令和5年2月17日				
NO	31			
場所	BX2通り			
部位	FG13(基礎梁)			
	- M #= 40 N 31 - T \ 7 \ 0

FG 1 3 の鉄筋組が計画通りであること を確認。 (せん断補強筋: D13@150)

令和5年2月17日
NO	44
場所	BX3通り

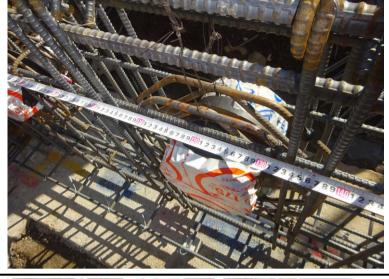
部位 同上。
